SAKSFRAMLEGG**Saksbehandler: Knut Berg**

Forslag til endring av reguleringsplan for Del av Uthaug havn**Vedlegg:**

REGULERINGSENDRING
DEL AV UTHAUG HAVN
DETALJPLAN

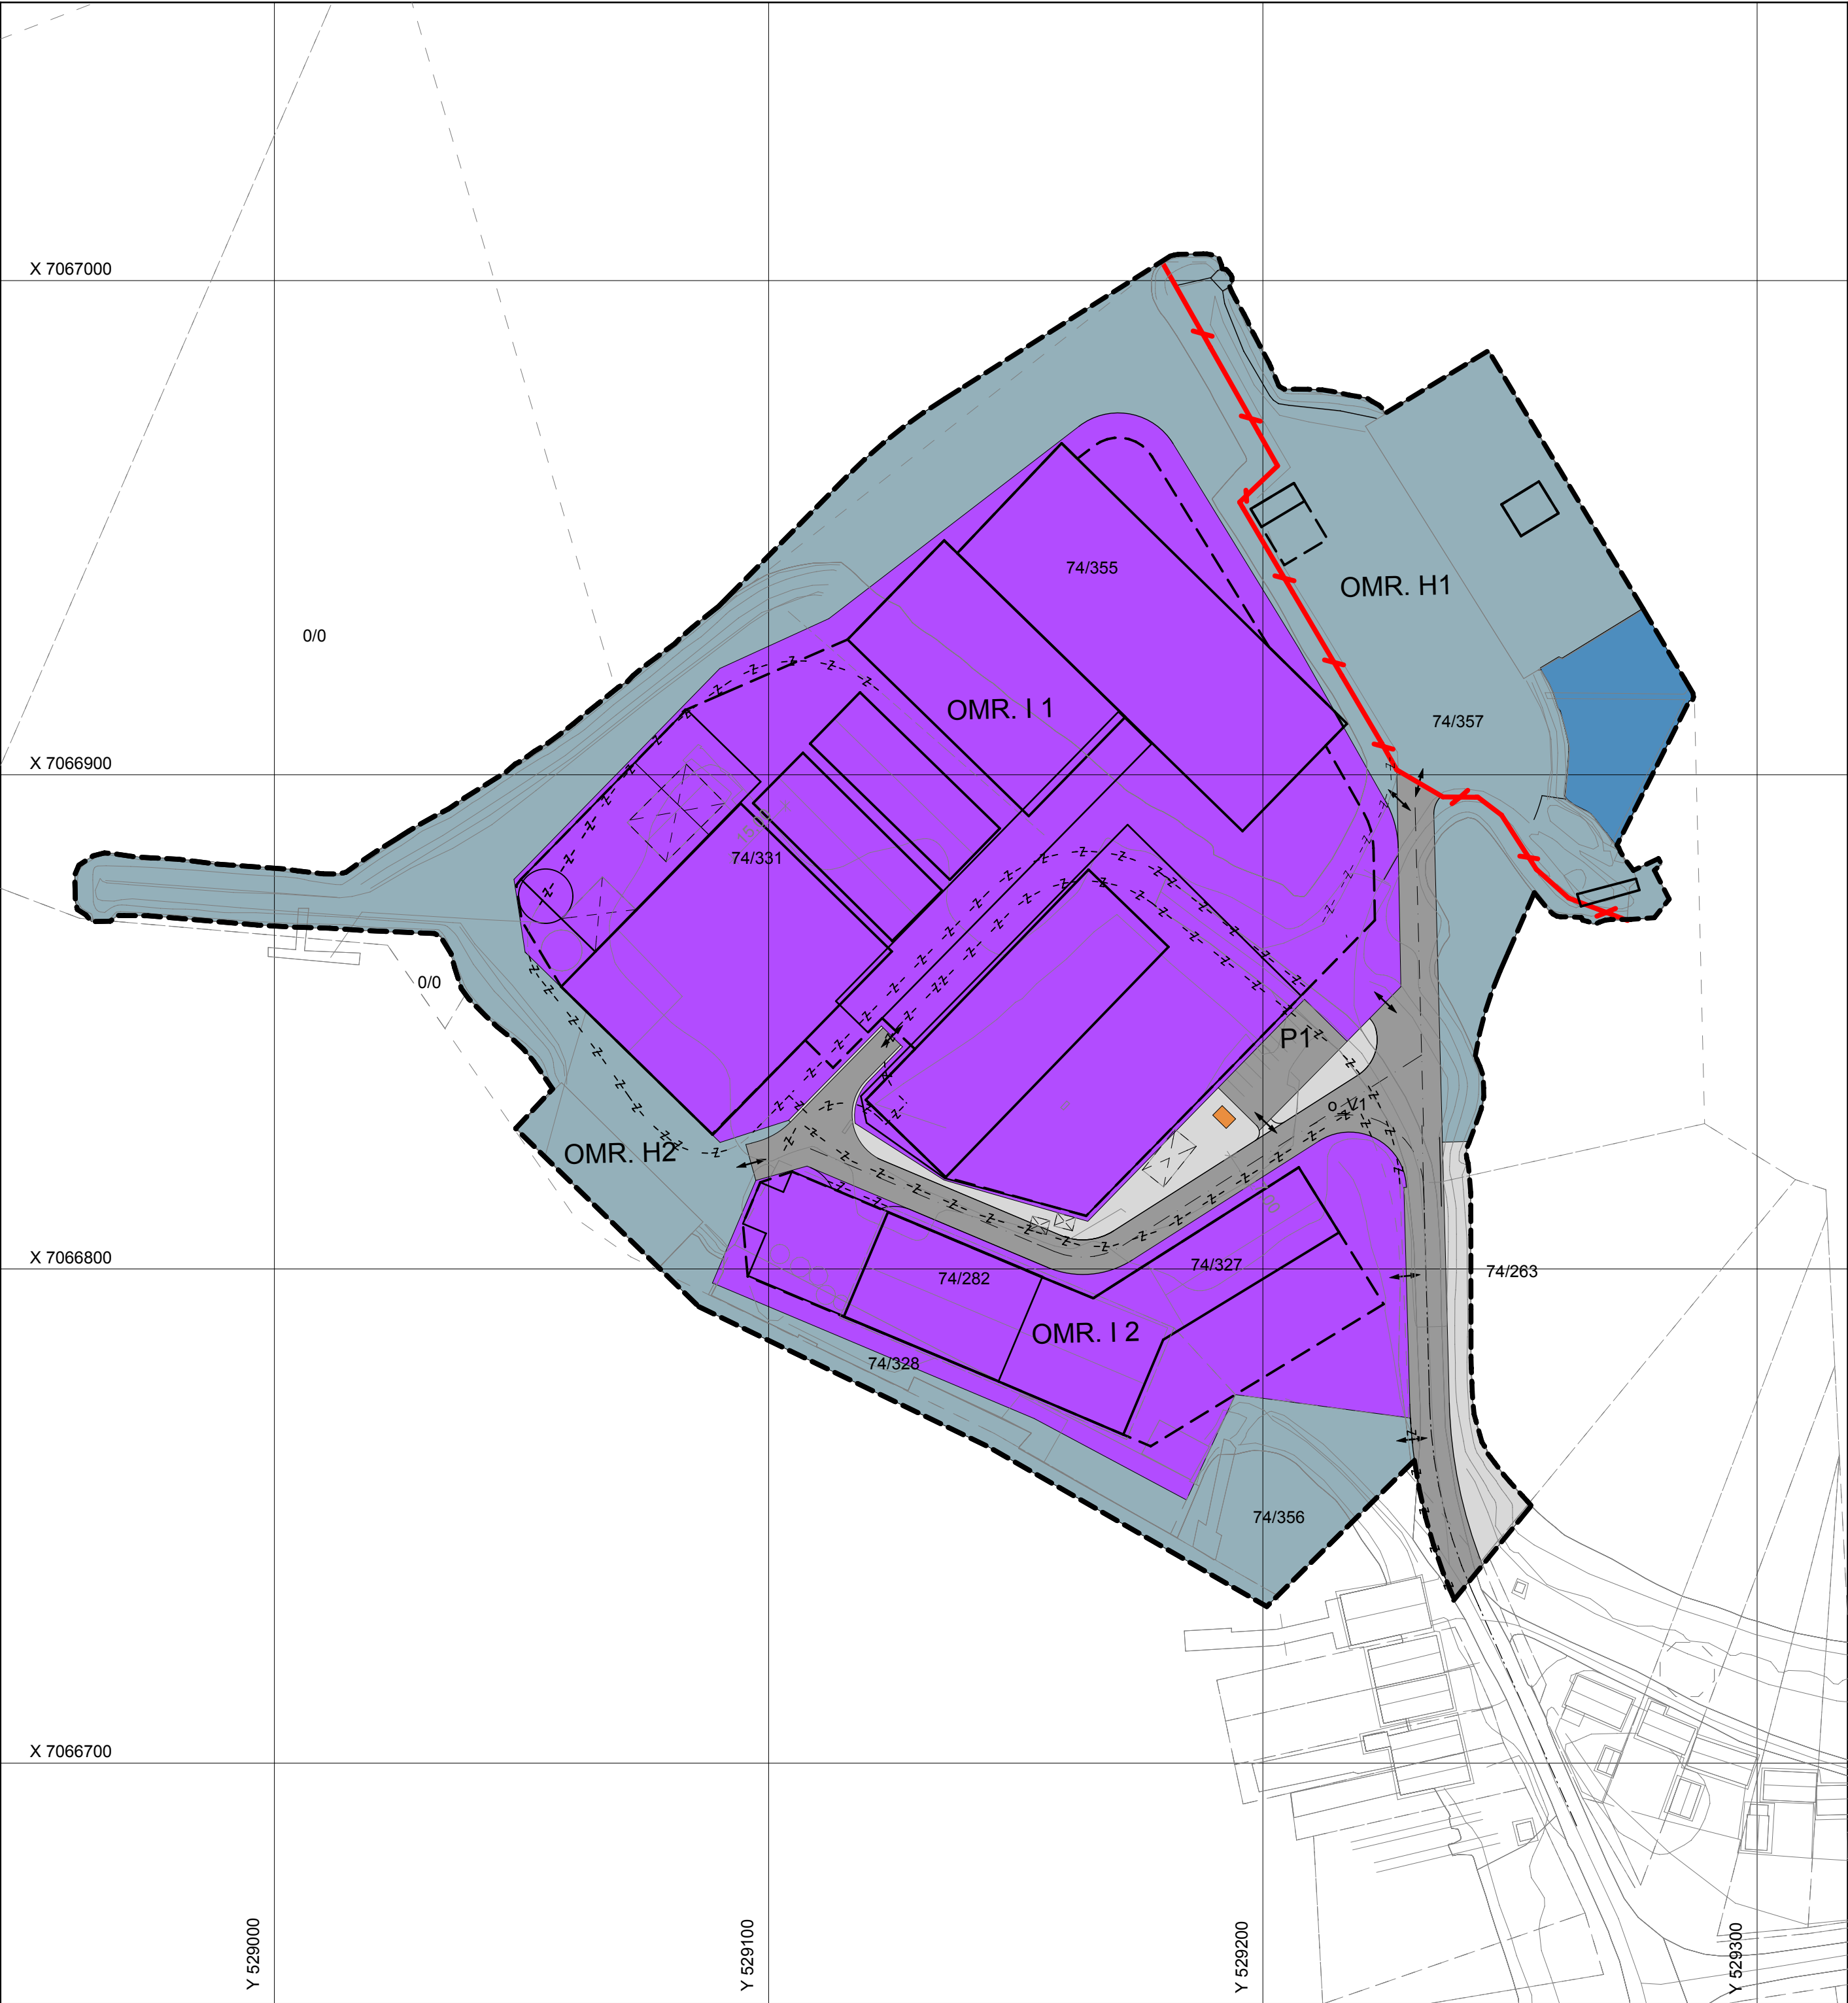
Uttalelse i brev datert 17.09.14 fra Kystverket Region Midt-Norge
Kystverket har ulike kommentarer og forutsetninger til planendringen, bl.a. at det reguleres snuplass i enden av offentlig veg, og at det bør legges inn byggegrenser på regulert industriformål. Videre at svingradiuser er store nok for lastebiler. Kystverket har ingen innvendinger til byggehøyder. Omkringliggende bolig- og fritidsbebyggelse kan ikke forvente at havna skal nedklassifiseres for å hindre naturlig utvikling av havna.

Grøntvedt Pelagic sitt behov for utbygging av nytt fryselager SØ for offentlig kai innebærer reduksjon av dagens regulerte havneområde på land, mot havnebassenget. Avstanden til deres storbygg på nordsiden er liten og gjør vegløsningen forbi krevende for vogntog som skal kunne passere her.

Havneområdet skal være åpent for offentlig ferdsel og ikke oppfattes som del av bedriftsområdet. Etter vår mening er dette ikke en optimal løsning og må gjøres åpnere ved å utvide off.veg/havn rundt de to respektive bygghjørna som er vist i plankartet. Vi mener at i tillegg må off.snuplass kunne innpasses med stor nok lengde inn mellom bygga (NØ/SV-retning). Da med lang nok strekning til å rette opp et vogntog før rygging og selv om sikt kan være problematisk pga hallen som er oppsatt øst for. Vår vedlagte kartskisse, synliggjør større bredde på svingareal (kort skrå rettlinje på veg forbi bygghjørnene og samtidig avsatt til off.veggrunn nærmere/inntil bygghjørner). Vegarealet i S-svingen må ha større bredde enn rettstrekningene inn mot S-svingen.

Slike bør inntas i planen selv om mange pga sterk utnytting vil være samme som dagens veggiv.

Planforslaget er revidert i samsvar med Kystverkets anbefalinger/merknader.

REVISJONER	DATO	SIGN.	REVISJONER	DATO	SIGN.
Felles Kjøreveg til I-1 lagt inn	03.12.10	las	Kjøreveg til H1 justert	03.06.14	las
Endret samsvar med K.styrevedtak 10/111 16.12.10	22.03.11	las	Kjøreveg justert, byggegrenser lagt inn	18.09.14	las
Veg f_V2 utgår, Gjerdning mot H1 videreført til sjø i sør	16.08.11	las			
Byggeområde I1 og I2 utvidet vestover, område H2 tilsv redusert	16.05.14	las
